質 疑 回 答 書

件名 小中学校屋内運動場空調設備等設置事業 公募型プロポーザル

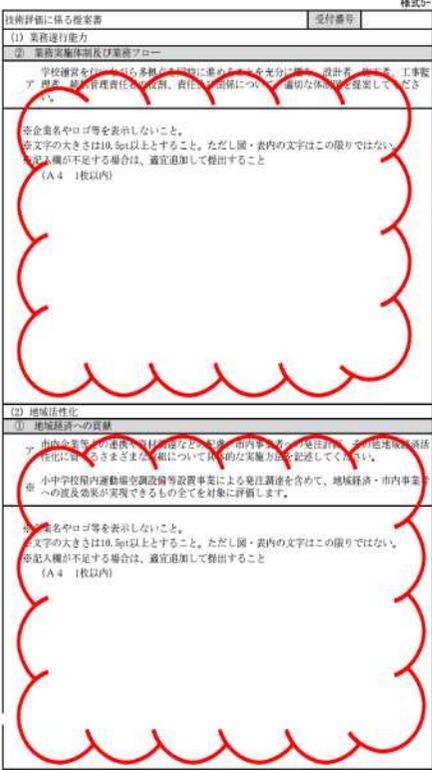
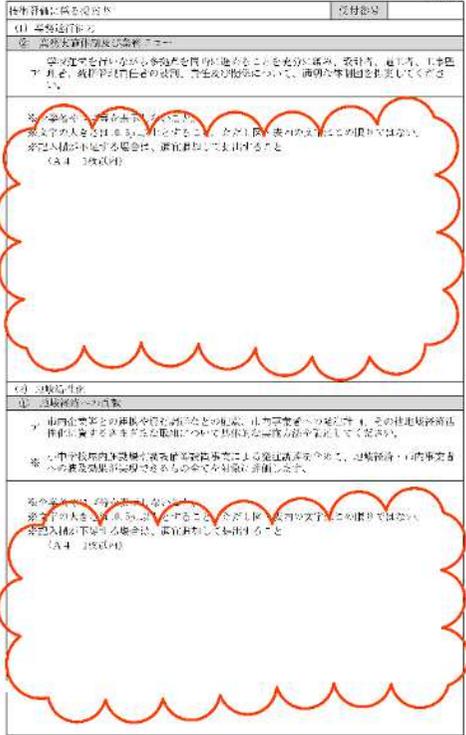
質疑 No.	区 分	質 疑 事 項	回	答
4	募集要項 様式について	<p>12 技術提案 (1)-ア-(^ハ) 「技術提案書及び技術評価に係る提案書は、様式集に定められたスペースに作成する」とありますが、様式集の定められたスペースとは赤波線の範囲内との認識でよろしいでしょうか。</p> <p>様式 5-1-2～5-1-5 様式集には「※記入欄が不足する場合は、適宜追加して提出すること (A 4 1 枚以内)」とありますが、様式集の定められたスペースの他に A 4 1 枚以内で提案書を追加できるとの認識でよろしいでしょうか。尚、追加資料のデータは PDF 形式でよろしいでしょうか。</p> 	<p>右図の範囲で作成してください。(エクセルの様式は変更しないでください。右図範囲内の文字は削除して構いません。)</p> <p>不足する場合には、様式 5-1-2～5-1-5 においては、A-4 で 1 枚まで追加してよいものとしします。追加する場合の様式は自由ですが、「(1) 業務遂行能力 ② 業務実施体制及び業務フロー」等と追加する技術提案名を記載してください。</p>
